Objet : **Modification de l'aire de mouvement et mise en service de 6 postes de stationnement provisoires pendant les travaux d'extension du terminal.**

En vigueur : **Du 29 décembre 2022 au 24 janvier 2024**

Lieu : AD : Martinique Aimé Césaire TFFF

Ce SUP AIP AIRAC CAR-SAM-NAM annule et remplace le SUP AIP AIRAC CAR-SAM-NAM 002/22 (CHG : Absence de marquage spécifique pour matérialiser les postes HEL)

AIP CAR/SAMINAM
CARTE D'AERODROME
MARTINIQUE AIME CESAIRE
 ATIS : 127.850
 PREFLIGHT (PREVOL) : 121.900
 AD 2 TFFF ADC 01
 14° 35' 32" N - 060° 59' 47" W
 ALT AD : 16 (1 PPa)
VAR 15° W (20)

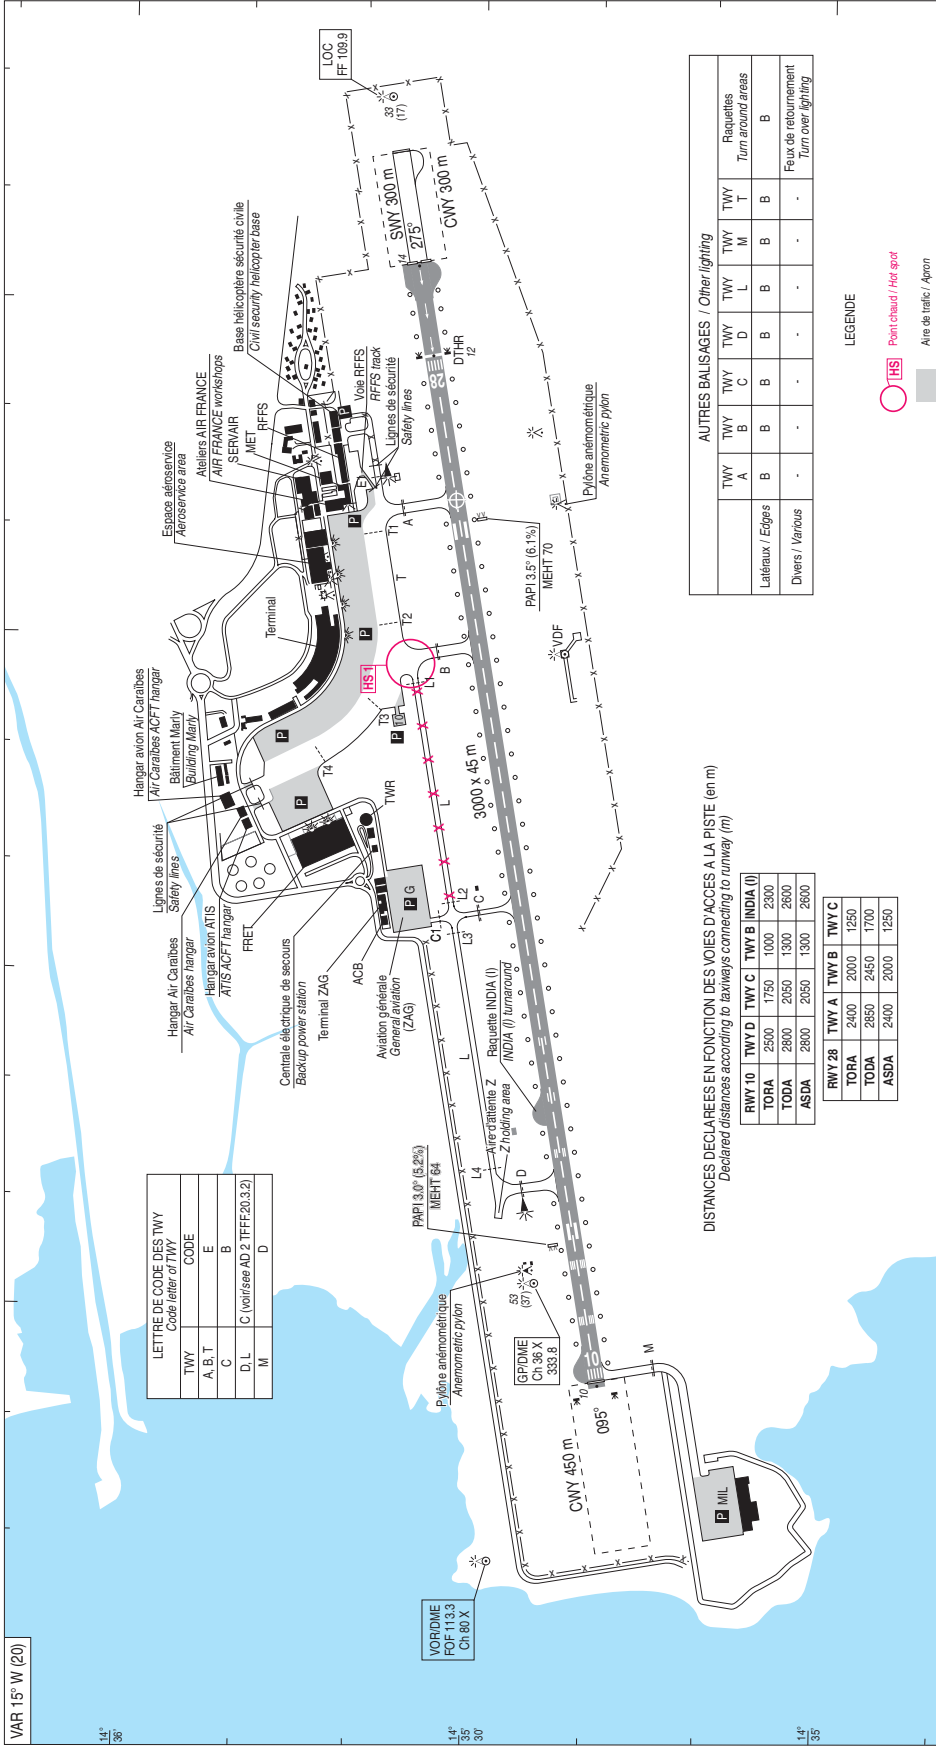
D'autre part, en raison de l'état dégradé de la couche de roulement du TWY Lima, ce SUP AIP intègre sa fermeture, entre les points d'attente intermédiaires Lima 1 et Lima 2 (voir carte ADC 01 en page 2, schéma en page 3, et carte APDC 02 en page 4).

Dans le cadre des travaux, l'aire de trafic à l'Est de l'aérogare est modifiée. Des postes de stationnement sont fermés et des postes de stationnement provisoires nommés P1, R1, R2, R3, R4, R5 sont mis en service. De plus, un dévoiement de la voie de service existante est réalisé au droit de la zone de chantier (voir carte ADC 01 en page 2 et schéma en page 3).

CONDITIONS D'EXPLOITATION DE L'AIRE DE TRAFIC MODIFIEE ET DU TWY A :

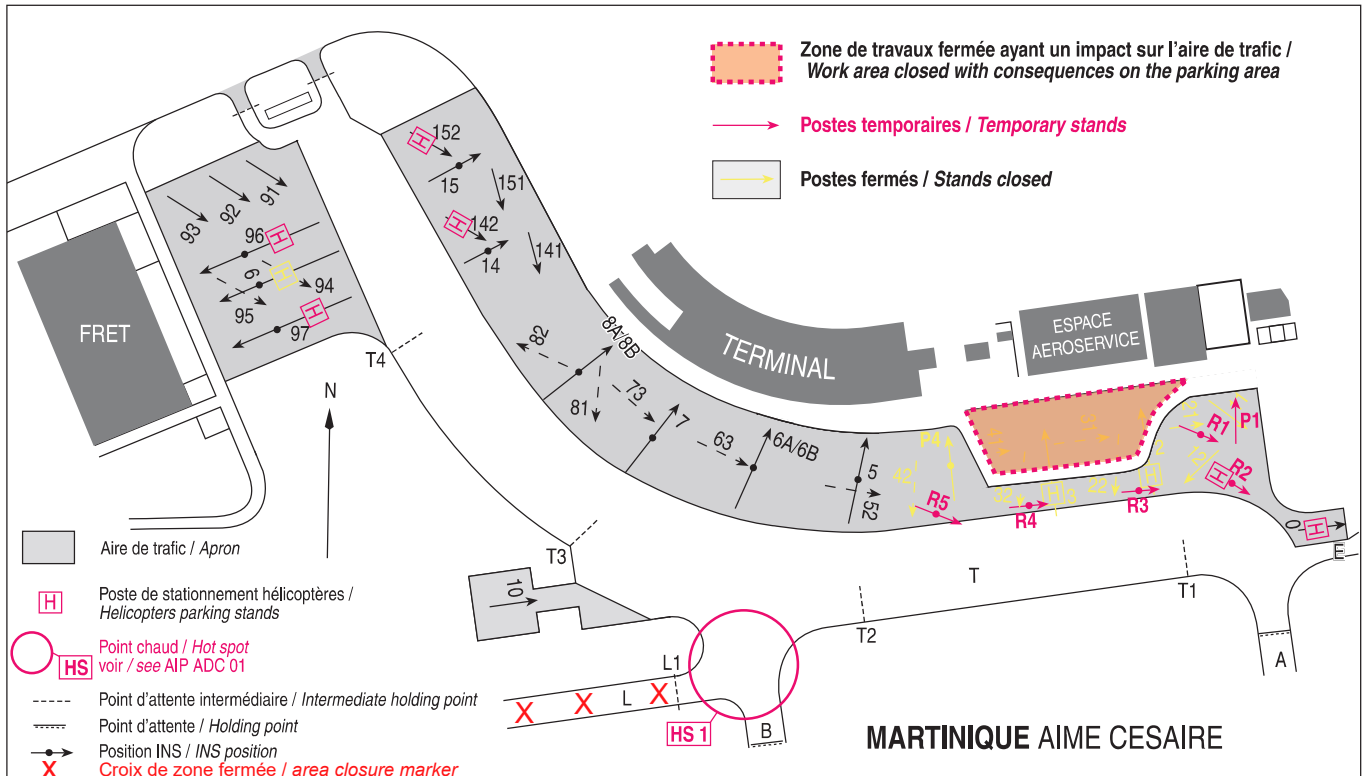
Parallèlement, sur le reste de l'aire de trafic, les conditions d'exploitation de postes de stationnement ont été modifiées pour augmenter la capacité d'accueil d'hélicoptères sur la plateforme (voir schéma en page 3).

Durant la phase de travaux, des points de vérification INS ont été définis pour les postes de stationnement provisoires R1 à R5 pour faciliter l'utilisation des postes de stationnement (voir schéma en page 3).

Le chantier d'extension impacte les conditions d'exploitation comme suit :

- Postes de stationnement 2, 3, 4, 11, 12, 21, 22, 31, 32, 41, 42 fermés H24.
- Mise en exploitation des postes P1 et R1 à R5.
- Modification du tracé de la voie de service longeant l'aire de trafic face aux nouveaux postes de stationnement.

Les postes de stationnement prévus pour accueillir des hélicoptères sont les suivants : 0, R2, 96, 97, 142 et 152.

- En amont de toute opération d'hélicoptère, un PPR de 72h doit être notifié à l'adresse pca@martinique.aeroport.fr ou par fax au 0596 42 18 77.
- Pas d'hélicoptère autorisé au poste 9.

Pour les B747, ne pas utiliser le TWY A pour dégager la piste 10 lorsque le poste 0 est occupé par un aéronef (souffle sur poste 0).

AIRE DE STATIONNEMENT

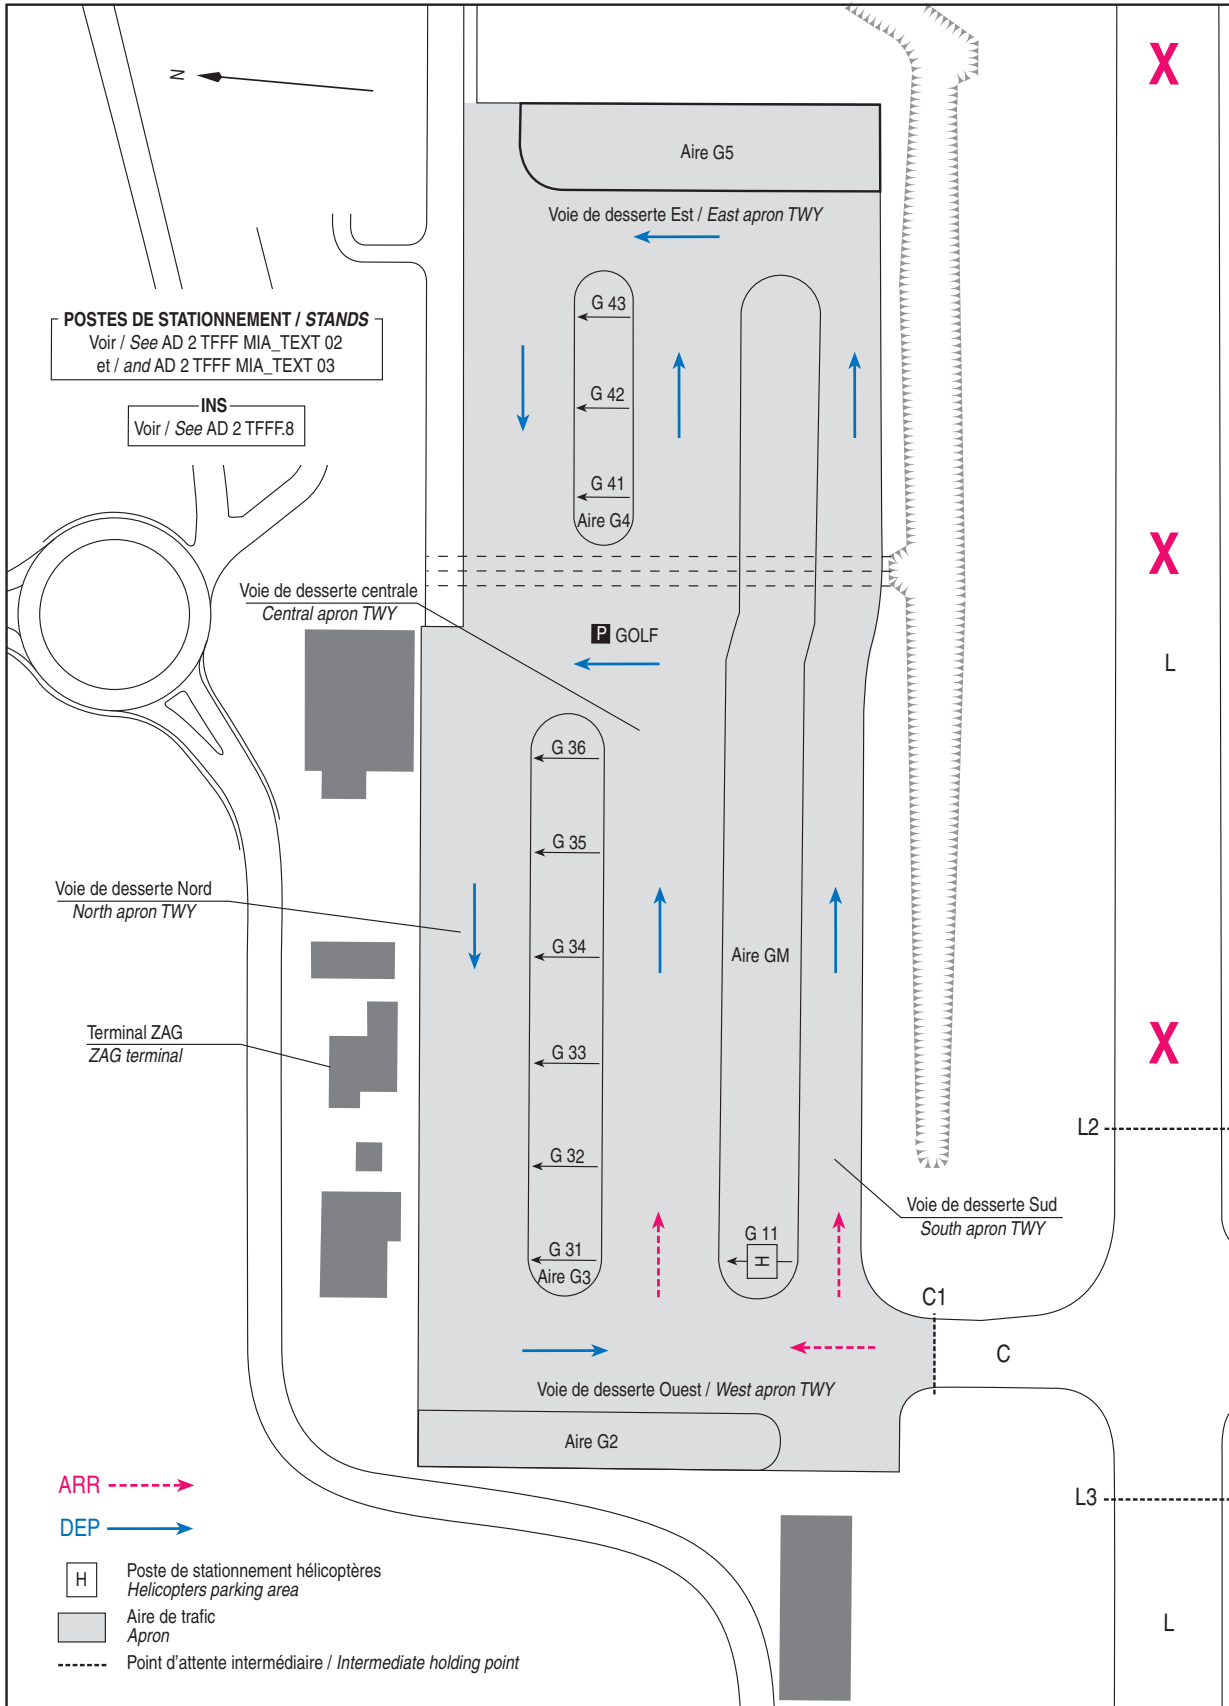
CONDITIONS D'EXPLOITATION DES POSTES IMPACTES PAR LA MODIFICATION DE L'AIRE DE TRAFIC :
